COMUNE DI BRINDISI

SETTORE AMBIENTE E IGIENE URBANA
Servizio Paesaggio e aree naturali protette
Rischio geomorfologico- Demanio marittimo

nr. prot.	nr. allegati	0	mod. invio	vedi prot.digitale	data	Vedi data digitale
riferimento						
oggetto	Impianto fotovoltaico di potenza in immissione pari a 96,18 MW (in DC) denominato "Tuturano" nel territorio di Brindisi alla contrada Baroni" -PROVINCIA DI BRINDISI - p_br - 0028654 - 23/09/2019

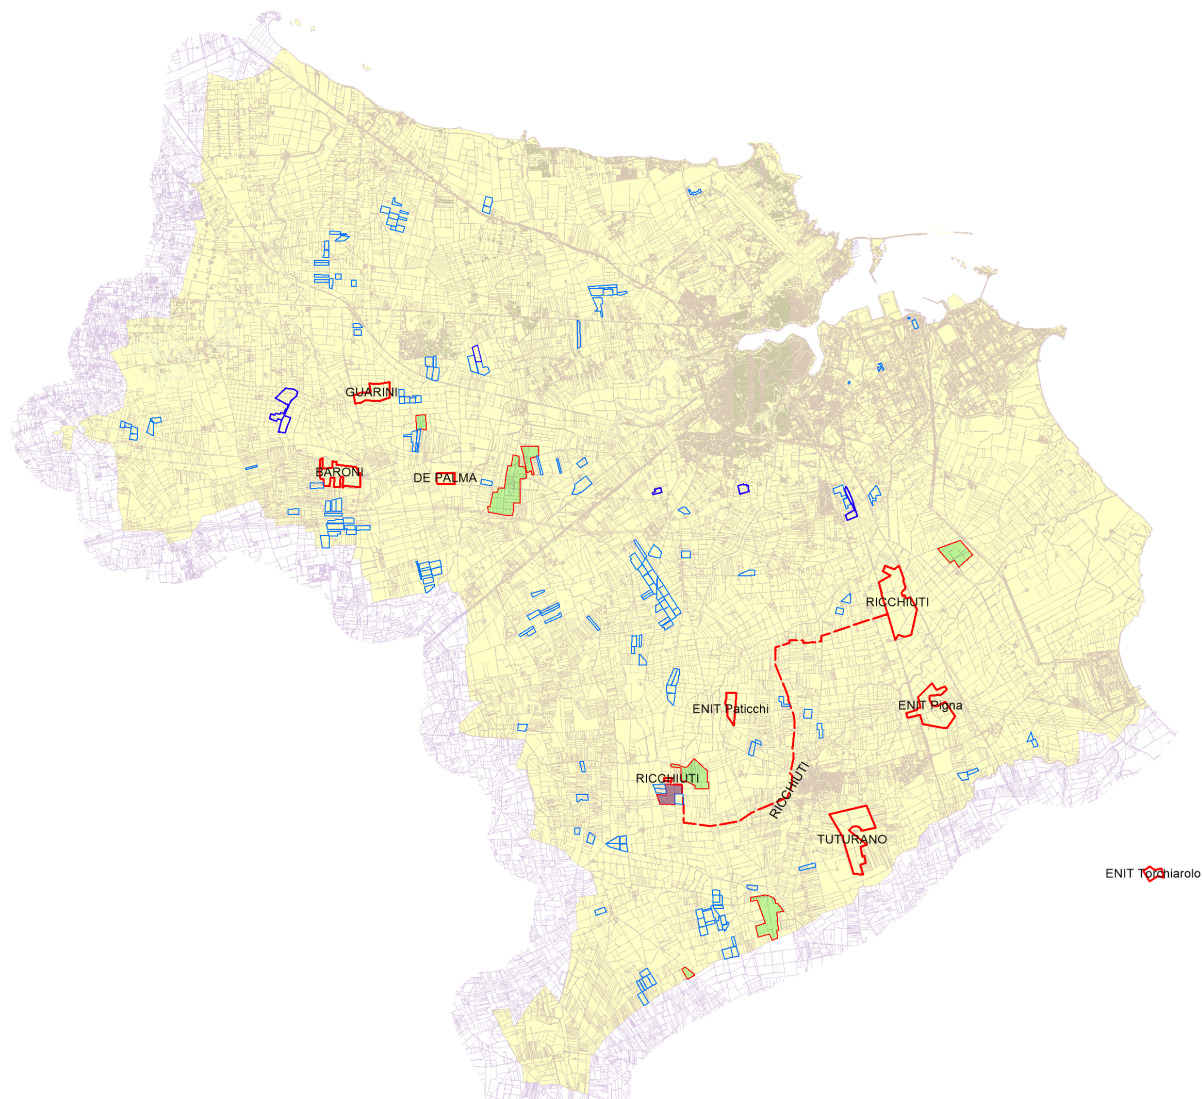
Non risultano inoltre prese in considerazione le prescrizioni previste dal P.R.G. in adeguamento al Piano Urbanistico Generale Paesaggio concomitanti al recepimento della Nuova Carta Idrogeomorfologica della Puglia approvati dalla Regione Puglia con deliberazione G.R. n. 1885 del 27/10/2015 sempre nell'ambito dell'adeguamento al PUTTP tuttora efficace e vigente ai sensi dell'art.106 delle Norme Tecniche di Attuazione del PPTR.

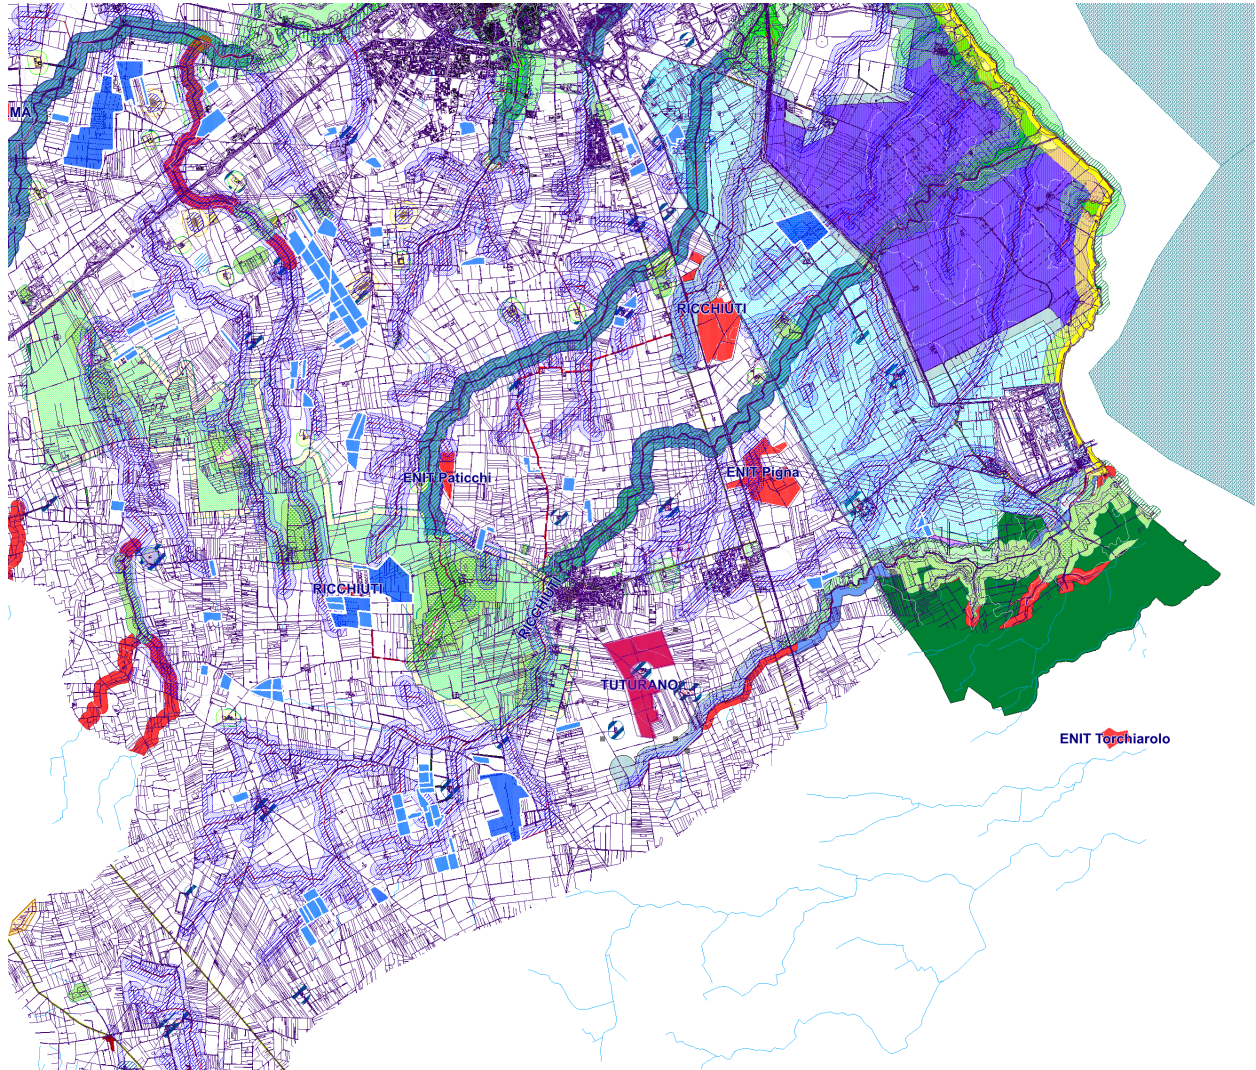
Nello specifico, Il progetto prevede la realizzazione di un impianto fotovoltaico per una potenza complessiva di 41,444 MW denominato "Vecchi Baroni" nel territorio di Brindisi alla contrada Baroni", così identificato catastalmente foglio 183 e particelle 416-417-420-421-422-423-419-6-7-424-425;

Considerate le dimensioni dell'impianto oggetto di valutazione, vi sarebbe una ulteriore consistente sottrazione di suolo all'attività agricola. A tal proposito si richiama quanto dispone il Dlgs 387/03 e ss.mm.ii, art 7, ripreso dal DM 10 settembre 2010 al punto 16.4, per gli impianti di produzione di energia elettrica: "[...] Nell'ubicazione si dovrà tenere conto delle disposizioni in materia di sostegno nel settore agricolo, con particolare riferimento alla valorizzazione delle tradizioni agroalimentari locali, alla tutela della biodiversità, così come del patrimonio culturale e del paesaggio rurale di cui alla legge 5 marzo 2001, n. 57, articoli 7 e 8, nonché del decreto legislativo 18 maggio 2001, n. 228, articolo 14".

La morfologia dell'area di impianto non risponde ad un criterio di relazione con gli elementi strutturanti il paesaggio circostante ma sembra seguire logiche disomogenee: il parco fotovoltaico con le relative opere annesse andrebbe ad incidere sulla giacitura della maglia

agricola preesistente, modificando ulteriormente i caratteri strutturanti del territorio agricolo e la percezione del sistema idrografico esistente, già alterato dalla presenza di analoghi impianti.
